**Verslag huishoudelijke elektrische installatie op laagspanning en zeer lage spanning****Algemeen:**

Referentie: 006-20260813-01	Datum controle: 13/08/2026
Keurder: 006

Eigenaar: Pascal kieboom	EAN-code: 541448820047982862
Adres installatie: Merksplassesteenweg 104 bus 40, 2310 - Rijkevorsel	Nummer teller(s): 1sag1100253943
Distributienetbeheerder installatie: Fluvius	
Datum uitvoering installatie:	☐ Vóór 01/10/1981 ☒ Tussen 01/10/1981 en 01/06/2020 ☐ Vanaf 01/06/2020
Type:	☒ Wooneenheid ☐ Niet-huishoudelijk ☐ PV ☐ Batterij ☐ Laadpaal

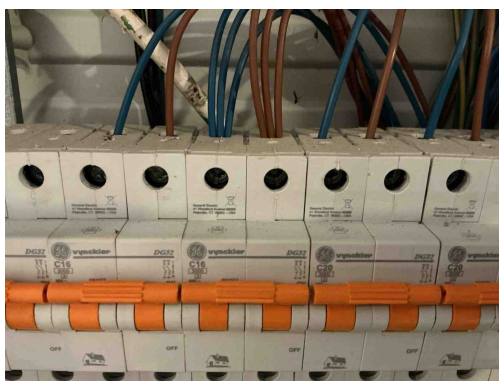
B04 - De aanduiding van de kringen, klemmen en/of schakelapparatuur ontbreekt, is onjuist of is onvolledig (Boek 1: 3.1.3.1/5.1.6.1).

Opmerking: O.a. bord1

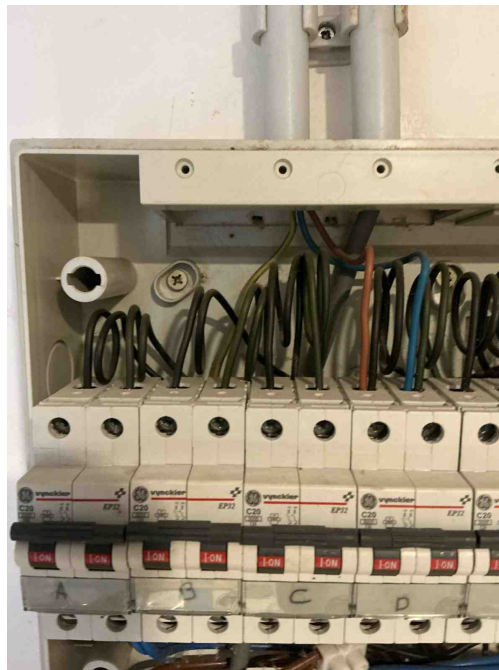
T21 - Het elektrisch materieel is niet geplaatst volgens de voorschriften van de fabrikant/ regels van goed vakmanschap . (Boek 1: 1.4.1.3)
Opmerking: O.a. bord1 kring licht inkom, schroeven bord2

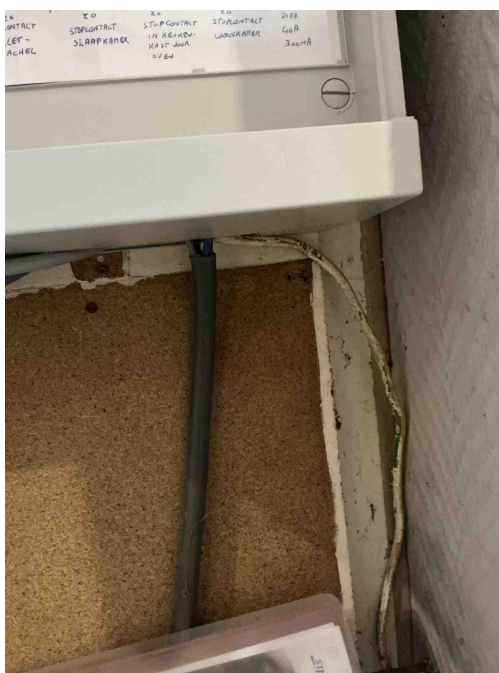
T21 - Het elektrisch materieel is niet geplaatst volgens de voorschriften van de fabrikant/ regels van goed vakmanschap . (Boek 1: 1.4.1.3)

Opmerking: O.a. bord1 kring licht inkom, schroeven bord2

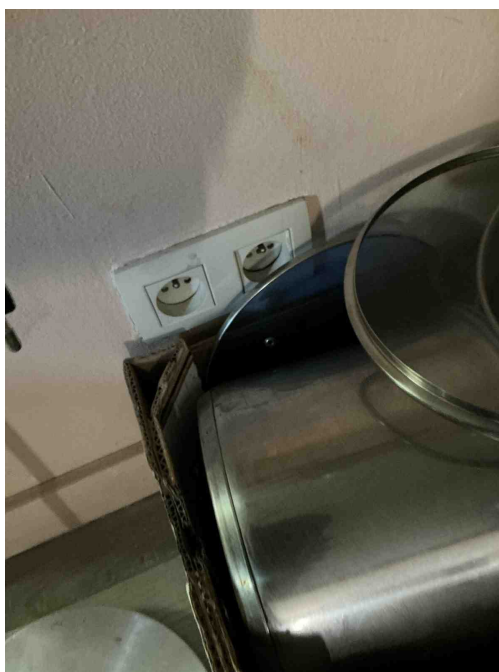
C21 - Het gebruik van geleiders van het type VOB, zonder bijkomende afscherming is niet toegestaan (Boek 1: 5.2.9.6).
Opmerking: O.a. onder bord1

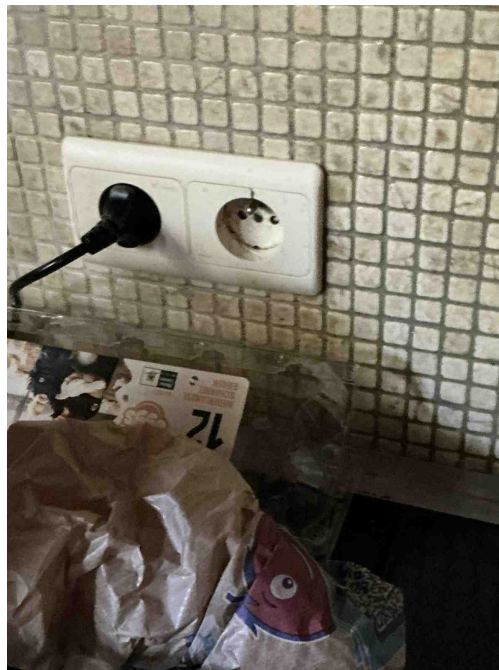
T09 - Bepaalde contactdozen en/of schakelaars zijn beschadigd (Boek 1: 1.4.1.3).
Opmerking: O.a. keuken, woonkamer

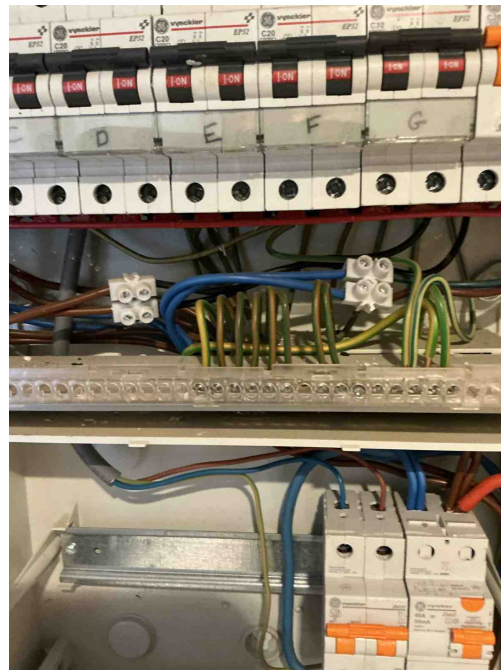
T16 - Het verlichtingstoestel in volume 1 van de badkamer wordt niet gevoed op (een correcte) zeer lage veiligheidsspanning (Boek 1: 7.1).

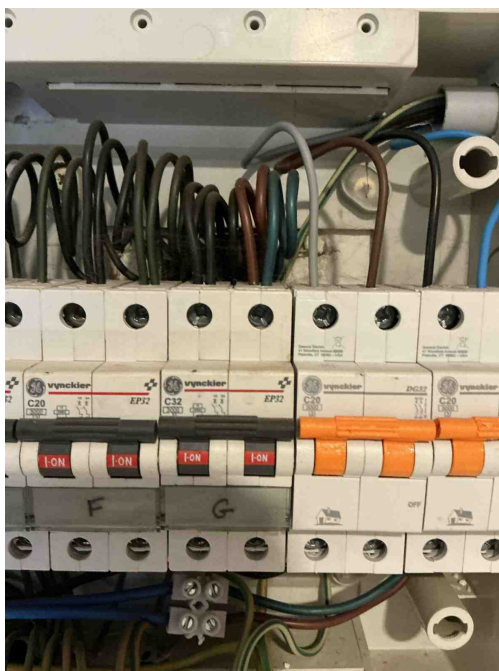
C35 - Er zijn doorverbindingen gemaakt met lusterklemmen; er kon niet aangetoond worden dat deze klemmen geschikt zijn voor de aanwezige spanning, stroom en draadsectie en dat ze "CE" zijn (Boek 1: 1.4.2.1.).

Opmerking: O.a. bord2

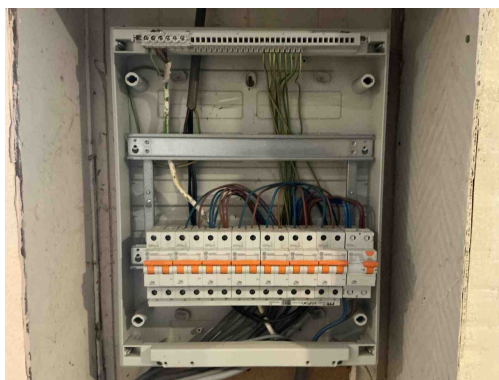
C04 - De waarde van de beveiliging tegen overbelasting is niet in overeenstemming met de leiding of verbruiker stroomafwaarts (Boek 1: 4.4.1.1).

Opmerking: O.a. bord2 kring kookplaat
